Notes d'évolution PILOTE TABLETTE OPRN

PILOTE OPRN V6(08/06/2020) → V7(29/06/2020)

2. Nombre de poteaux - Grillage pendu sur poteaux

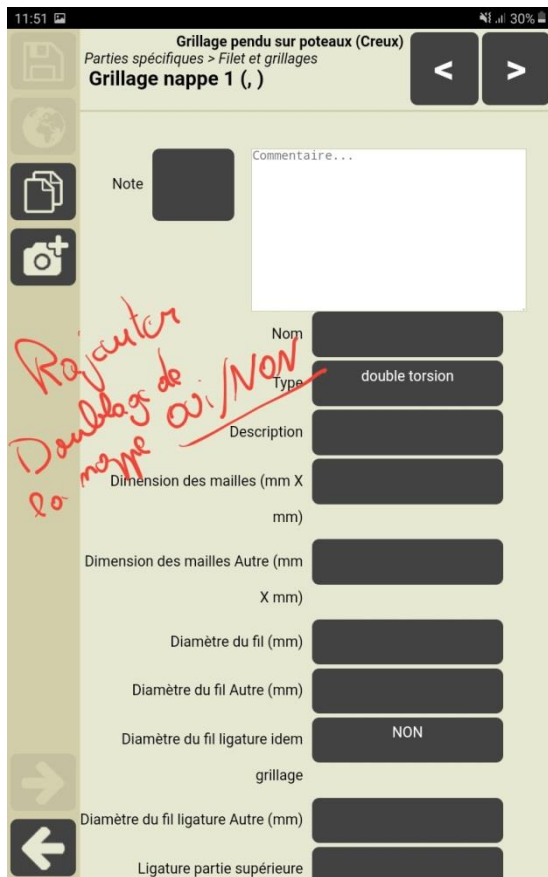
rajouter
Nombre de poteaux

Vos remarques

- Le champ concerné se trouve sur l'élément Poteaux de l'ouvrage

Réponse à vos remarques (Ici, 29 poteaux)

3. Nappe(s) de grillage - Grillage pendu sur poteaux

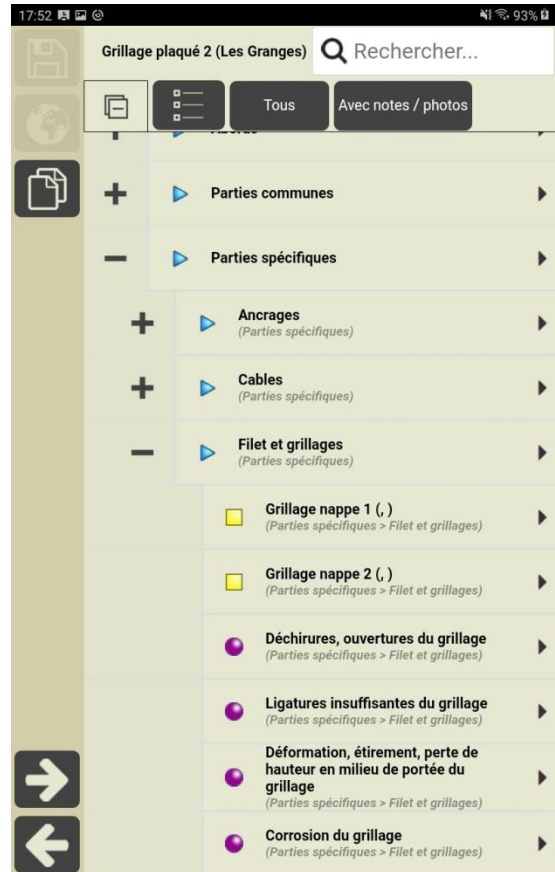
Vos remarques

- Il revient au gestionnaire de décrire la structure de l'ouvrage préalablement à la visite

Réponse à vos remarques (ici, le gestionnaire a créé les 2 grillages de nappe dans la structure de l'ouvrage)

4. Grillage - Grillage pendu sur poteaux(Creux)

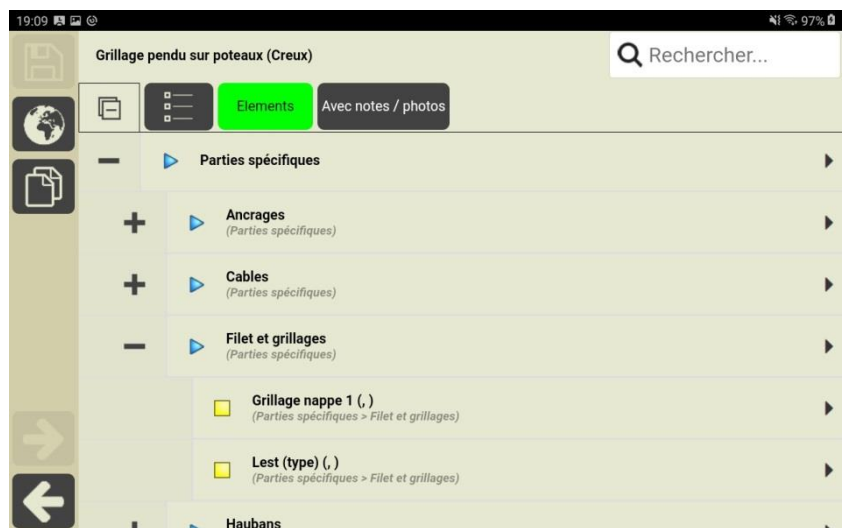
Vos remarques

- Le regroupement « Filet et grillage » peut contenir des filets, des grillages, ... selon la composition de l'ouvrage

Réponse à vos remarques (Ici, le regroupement « Filet et grillages » comprend 2 éléments : 1 grillage et 1 lest)

3. Ajouter « Triple torsion » dans les « Type de grillage »

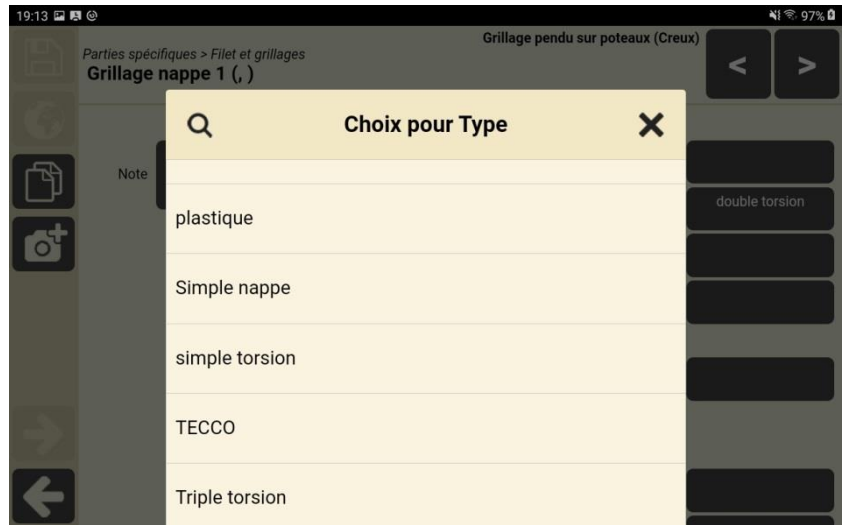
Vos remarques

Prise en compte de vos remarques

Bug graphique sur les commentaires

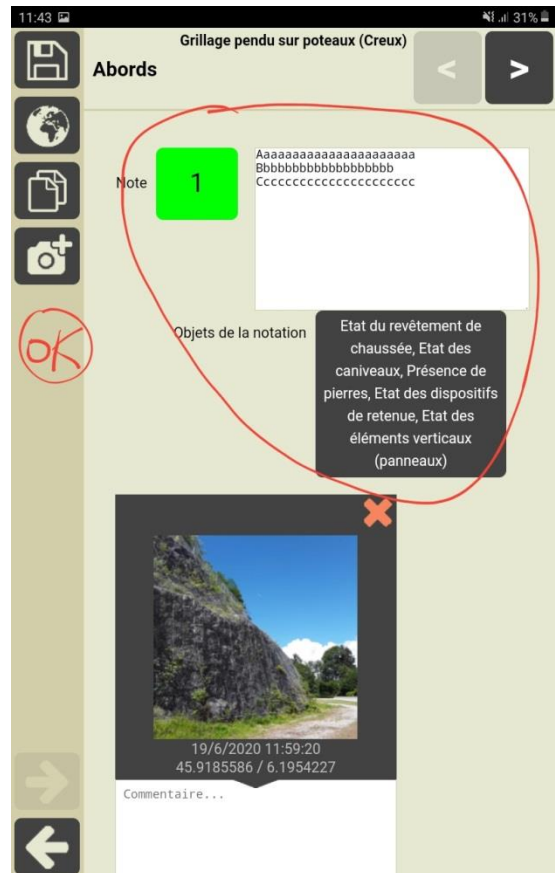
Illustration du bug constaté (1)

► Ce bug sera résolu en installant la dernière mise à jour d'OKAPI à partir du ©Google PlayStore public, avec les critères de recherche : "okapi surveillance ouvrage d'art"

« Dimension des mailles » des Grillages

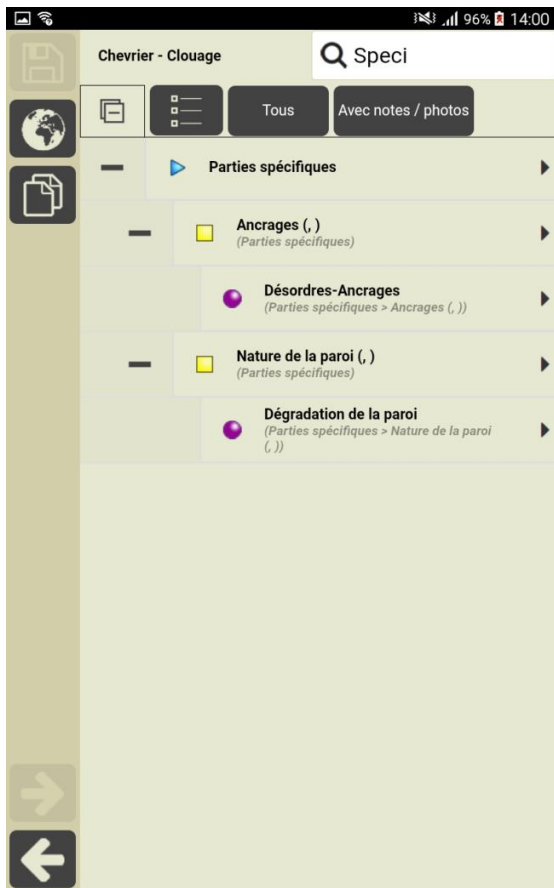
Bug lié à la base de données

► Il sera nécessaire de remplacer les instances « 100*120 » par « 100x120 »
